品番	CS 80B	品名	腰掛式タンク密結形サイホン防露便器	1 / 4
----	--------	----	-------------------	-------

**衛生陶器補修品互換性情報** No. E0009

**件名** 便器固定片についての互換性

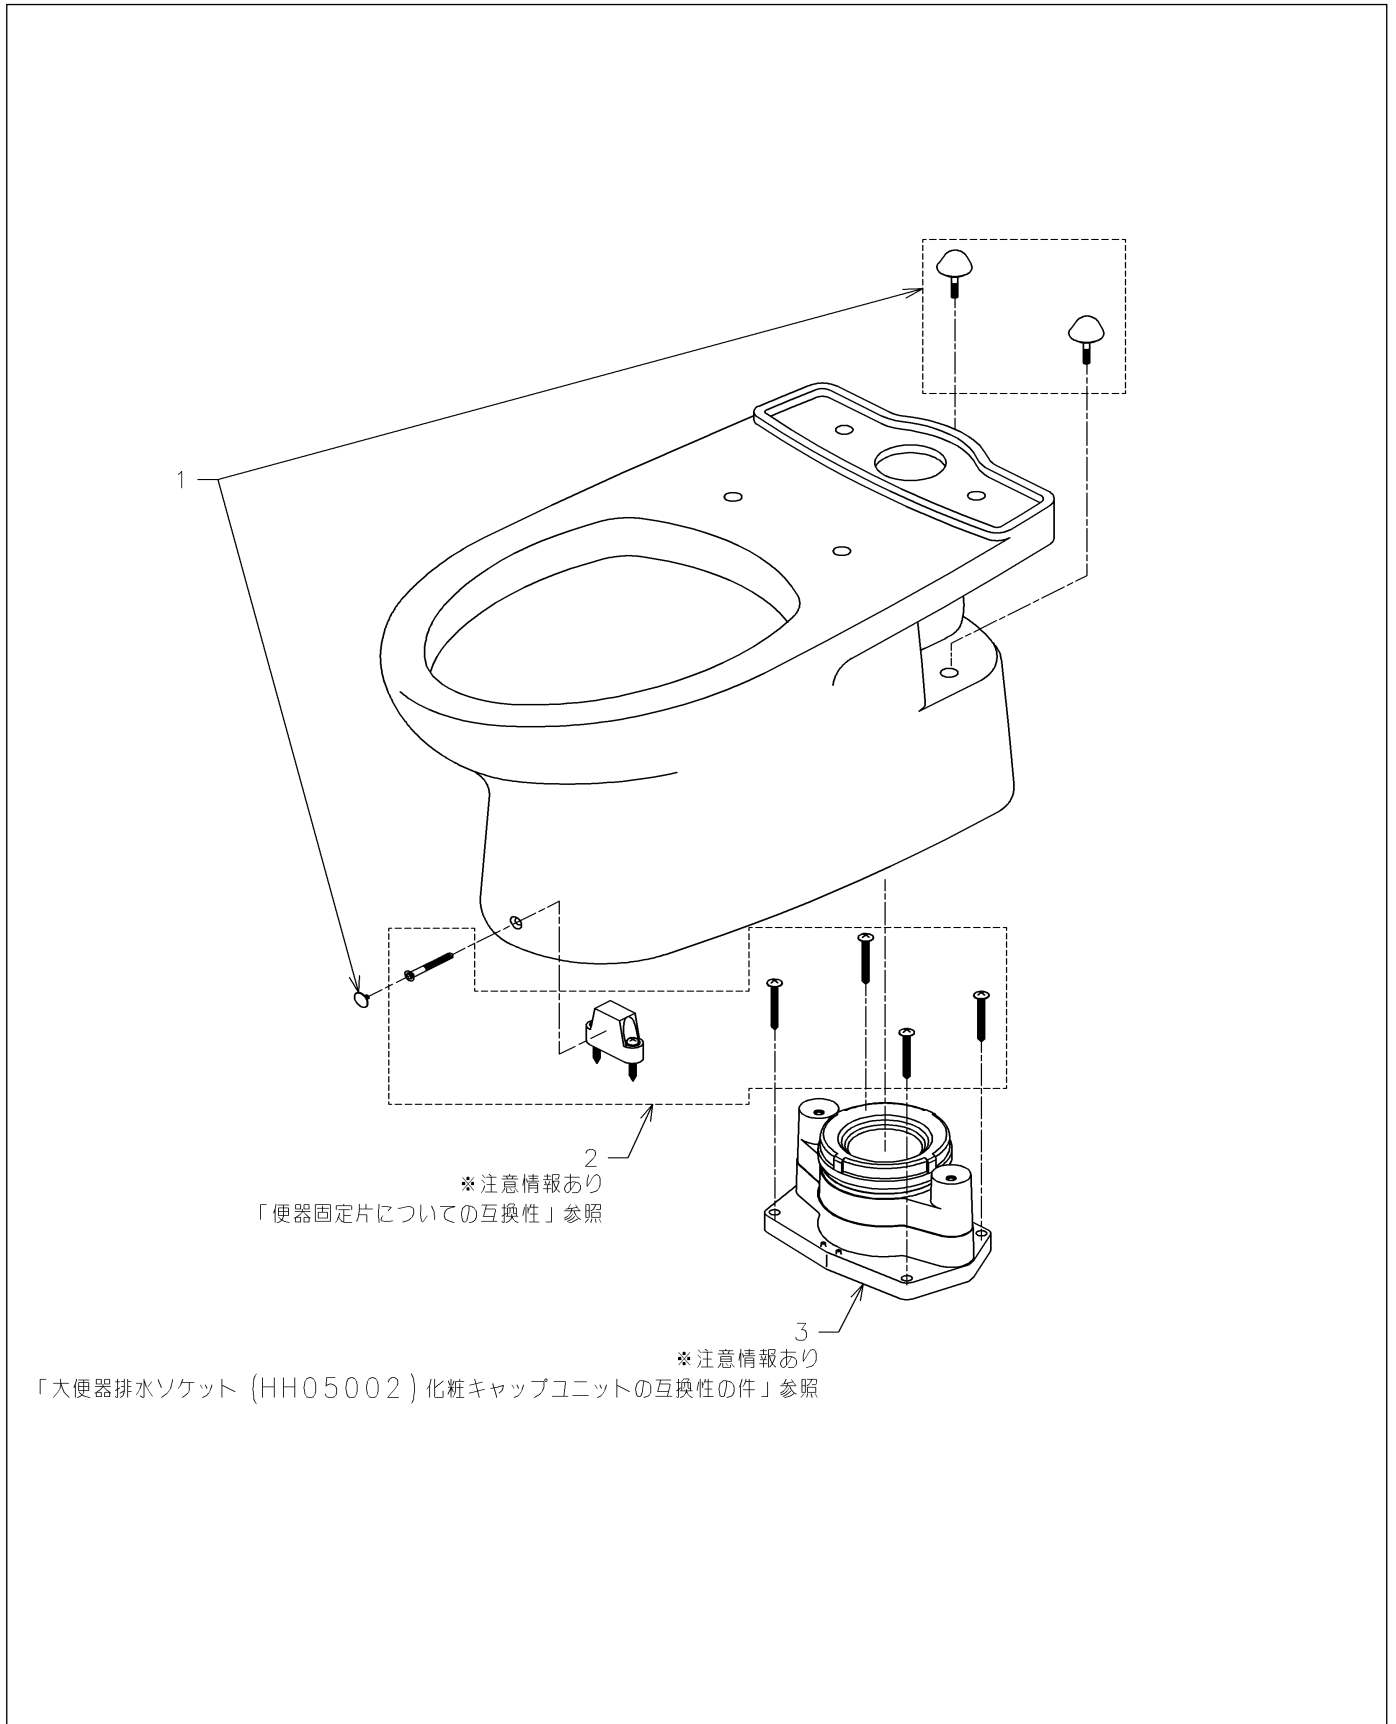
互換性に関する注意情報があります

- ・便器固定片についての互換性
- ・大便器排水ソケット (HH05002) 化粧キャップユニットの互換性の件
